VOLVO

BETR.	NO.
Contactslotrelais	34
300	DATUM Aug. 83

Service Bulletin

WIJZIGINGEN 1984

41 739

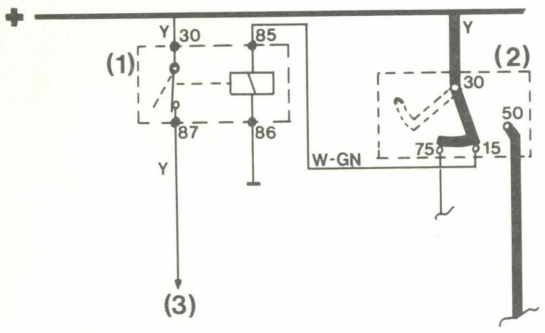
Contactslot met relais

Om het elektrische gedeelte van het contactslot te ontlasten worden met ingang van modeljaar 1984 de elektrische funkties van het contactslot door middel van een relais geschakeld.

Het relais (1) wordt bekrachtigd via aansluiting (15) van het contactslot (2) (wit-groene draad), zodra het contact "aan" staat.
Het contactslot wordt hierdoor ontlast omdat het nu uitsluitend de stuurstroom voor het relais hoeft te leveren.
De eigenlijke schakelfunktie naar de diverse verbruikers (3) wordt overgenomen door het relais.

41 703

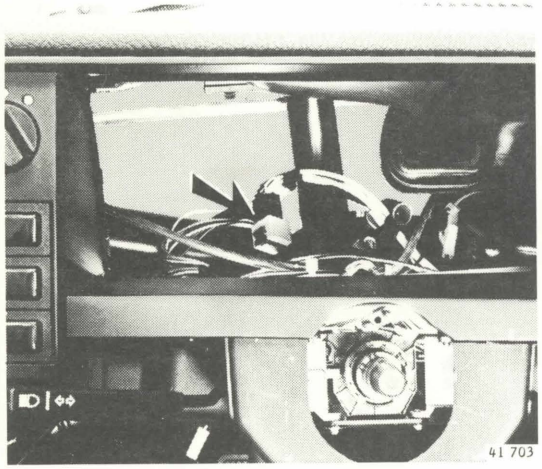
Relais verwijderen/aanbrengen

Het relais is gemonteerd achter het instrumentenpaneel op de stuurkolom en is bereikbaar via de onderzijde van het dashboard.
Demonteer de afdekplaat.
Neem het relais uit de klem en trek het van de steker.
Opmerking: het instrumentenpaneel hoeft niet gedemonteerd te worden; op de foto is dit uitsluitend gedaan voor de duidelijkheid.
